Oggetto: consultazione del mercato finalizzata alla raccolta di informazioni per la predisposizione della documentazione tecnica alla gara regionale per la fornitura di angiografi digitali in fabbisogno alle Aziende Sanitarie della Regione Veneto.

PROCEDURA DI GARA PER LA FORNITURA DI ANGIOGRAFI DIGITALI PER LE AZIENDE SANITARIE DELLA REGIONE DEL VENETO

BOZZA CAPITOLATO TECNICO

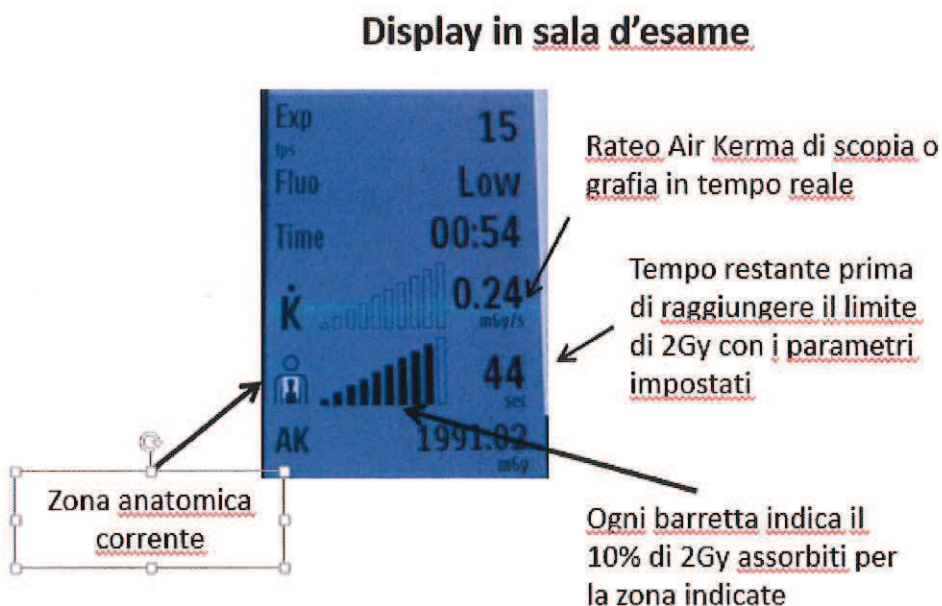
I sistemi angiografici Philips non dispongono di mappe superficiali di esposizione bensì di sistema di dose tracking grafico visibile nel monitor live in sala esame come illustrato nel disegno sotto:

Si chiede pertanto di rimuovere la frase:

"Sistemi di misura e registrazione della dose, (istantanea e accumulata) compresa la possibilità di

visualizzare mappe superficiali di esposizione, con evidenza delle aree maggiormente esposte" in quanto la parte iniziale è una ripetizione di quanto scritto nella frase precedente e "la possibilità di visualizzare mappe superficiali di esposizione", qualora caratteristica minimale escluderebbe la nostra partecipazione.

Sugeriamo invece, alla luce della crescente attenzione alla dose di radiazione assorbita dai pazienti, di inserire tra i requisiti per i sistemi di controllo e riduzione della dose già presenti, anche un sistema avanzato per la riduzione della dose a pazienti e operatori, con eventuale evidenza scientifica a corredo.

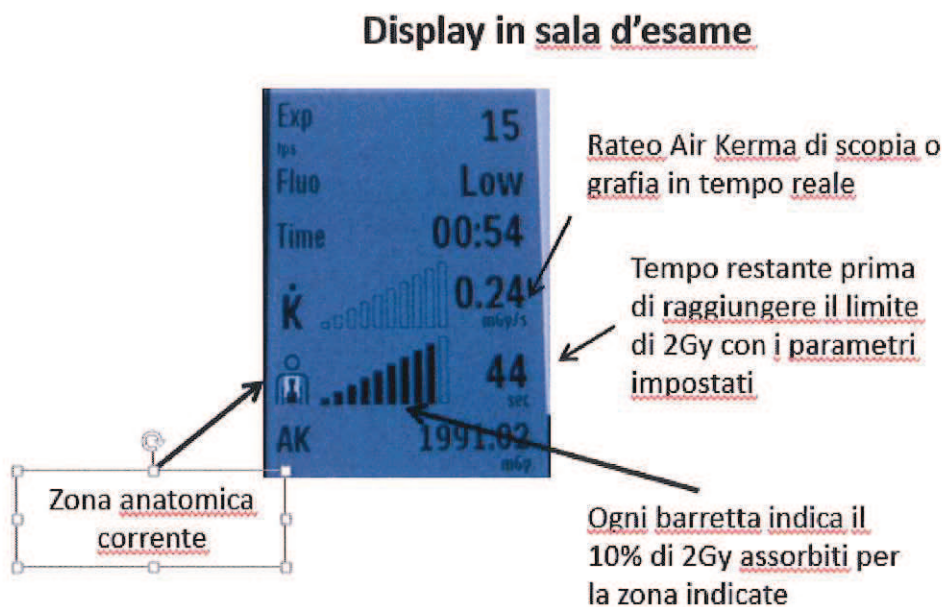
I sistemi angiografici Philips non dispongono di mappe superficiali di esposizione bensì di sistema di dose tracking grafico visibile nel monitor live in sala esame come illustrato nel disegno sotto:

Si chiede pertanto di rimuovere la frase:

"Sistemi di misura e registrazione della dose, (istantanea e accumulata) compresa la possibilità di visualizzare mappe superficiali di esposizione, con evidenza delle aree maggiormente esposte" in quanto la parte iniziale è una ripetizione di quanto scritto nella frase precedente e "la possibilità di visualizzare mappe superficiali di esposizione", qualora caratteristica minimale escluderebbe la nostra partecipazione.

Suggeriamo invece, alla luce della crescente attenzione alla dose di radiazione assorbita dai pazienti, di inserire tra i requisiti per i sistemi di controllo e riduzione della dose già presenti, anche un sistema avanzato per la riduzione della dose a pazienti e operatori, con eventuale evidenza scientifica a corredo.

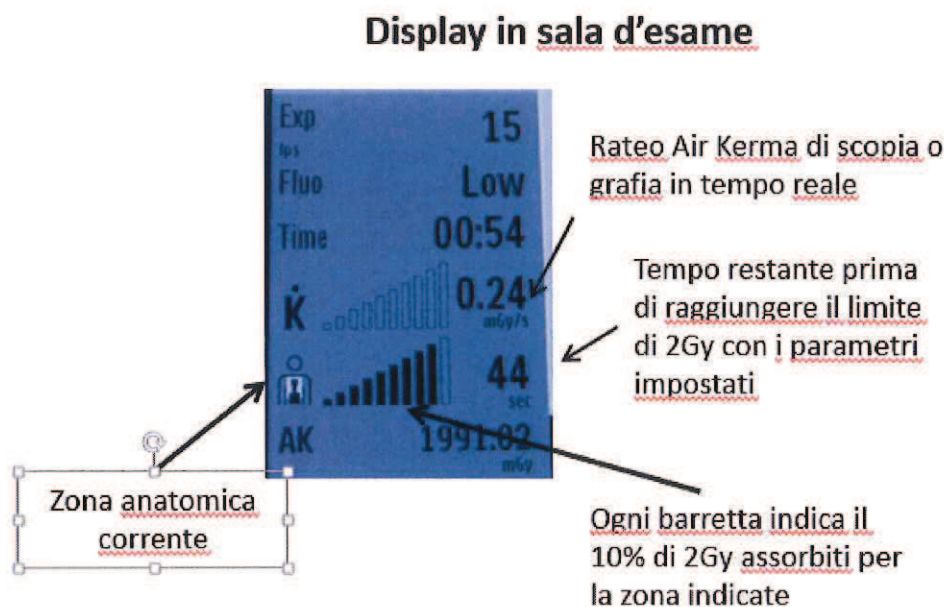
I sistemi angiografici Philips non dispongono di mappe superficiali di esposizione bensì di sistema di dose tracking grafico visibile nel monitor live in sala esame come illustrato nel disegno sotto:

Si chiede pertanto di rimuovere la frase:

"Sistemi di misura e registrazione della dose, (istantanea e accumulata) compresa la possibilità di visualizzare mappe superficiali di esposizione, con evidenza delle aree maggiormente esposte" in quanto la parte iniziale è una ripetizione di quanto scritto nella frase precedente e "la possibilità di visualizzare mappe superficiali di esposizione", qualora caratteristica minimale escluderebbe la nostra partecipazione.

Sugeriamo invece, alla luce della crescente attenzione alla dose di radiazione assorbita dai pazienti, di inserire tra i requisiti per i sistemi di controllo e riduzione della dose già presenti, anche un sistema avanzato per la riduzione della dose a pazienti e operatori, con eventuale evidenza scientifica a corredo.

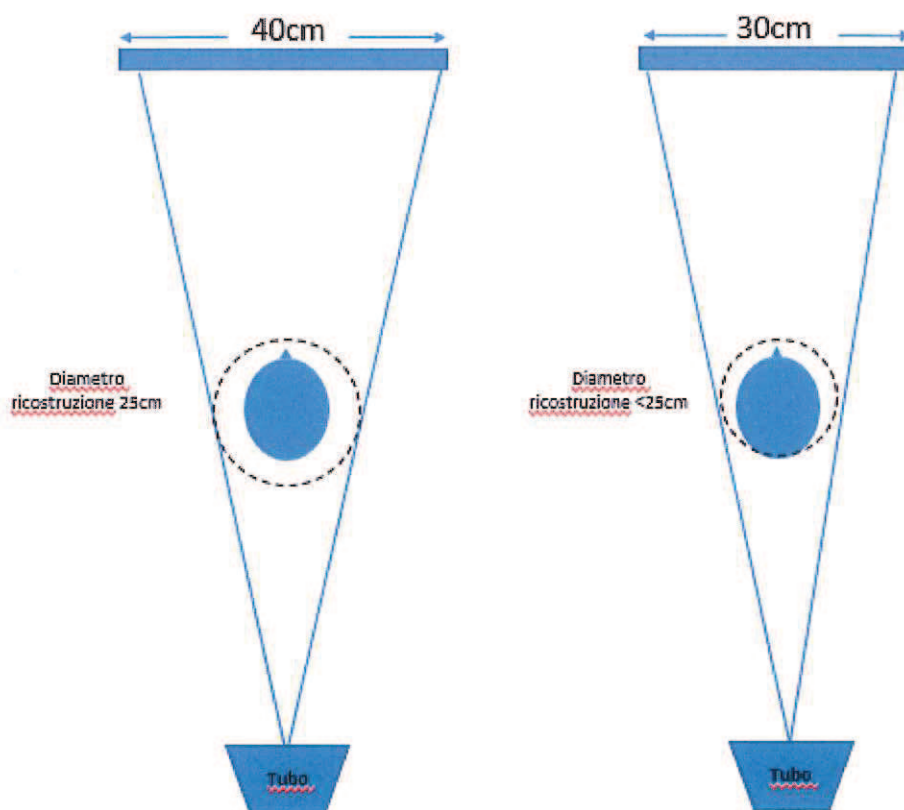
I due detettori dovranno essere identici: da qualche anno Philips ha introdotto un nuovo angiografo biplanare con detettori di dimensioni diversificate sul piano frontale e laterale. Questo sistema ha avuto un successo tale da soppiantare le richieste di due detettori di identica misura, e pertanto è cessata la produzione di tale dispositivo.

- Il detettore frontale su arco a pavimento deve essere necessariamente a grande campo per poter eseguire agevolmente scansioni rotazionali per ricostruzioni 3D e ConeBeamCT. Il detettore è orientato in modo trasversale e consente l'acquisizione rotazionale dell'intero cranio senza rischiare di escludere una parte di anatomia, come invece potrebbe accadere con detettori più piccoli. Si evidenzia che la scansione rotazionale è solitamente eseguita alla massima distanza fuoco-detettore, e pertanto il diametro del campo di vista al centro di rotazione nel caso del detettore 30x40cm è 25cm. Nel caso di detettore con dimensioni inferiori anche il campo di vista al centro di rotazione è inferiore, per cui il centraggio del paziente è molto più critico, come illustrato nel disegno sotto:

- Con il detettore laterale non è prevista l'esecuzione di scansioni rotazionali, mentre è utile poter avvicinare il detettore alla testa del paziente per ottenere immagini di ottima qualità con la dose di radiazione più bassa possibile. Questo è molto più agevole con un detettore di dimensioni più contenute, che può superare la spalla anche di pazienti robusti con collo corto, per avvicinare il più possibile il detettore alla testa del paziente, come si può vedere nella foto sotto.

Chiediamo pertanto di modificare il capitolato rimuovendo la frase "i due detettori devono essere identici" e modificando la frase successiva:

- **I due detettori (quadrati o rettangolari) dovranno avere almeno un lato da 28-30cm indicativamente.**

Display in sala d'esame

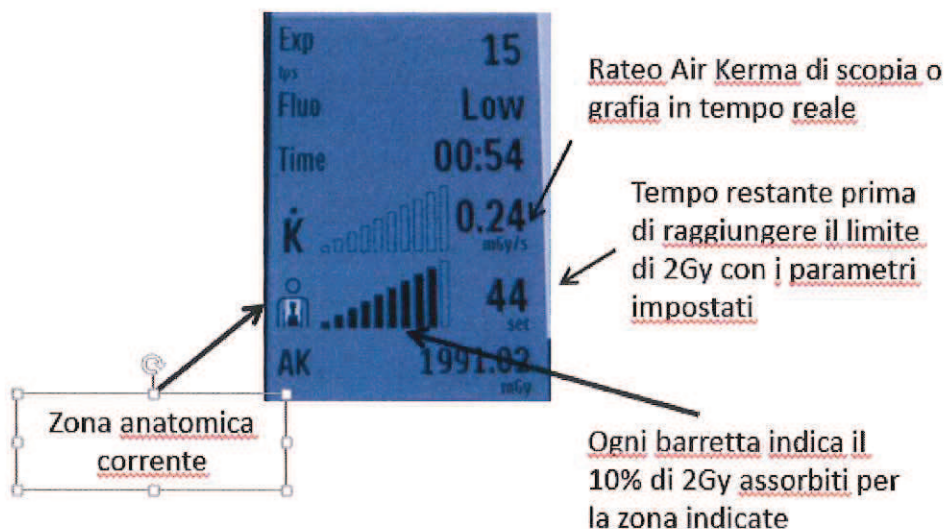
I sistemi angiografici Philips non dispongono di mappe superficiali di esposizione bensì di sistema di dose tracking grafico visibile nel monitor live in sala esame come illustrato nel disegno sotto:

Si chiede pertanto di rimuovere la frase:

"Sistemi di misura e registrazione della dose, (istantanea e accumulata) compresa la possibilità di visualizzare mappe superficiali di esposizione, con evidenza delle aree maggiormente esposte" in quanto la parte iniziale è una ripetizione di quanto scritto nella frase precedente e "la possibilità di visualizzare mappe superficiali di esposizione", qualora caratteristica minimale escluderebbe la nostra partecipazione.

Sugeriamo invece, alla luce della crescente attenzione alla dose di radiazione assorbita dai pazienti, di inserire tra i requisiti per i sistemi di controllo e riduzione della dose già presenti, anche un sistema avanzato per la riduzione della dose a pazienti e operatori, con eventuale evidenza scientifica a corredo.
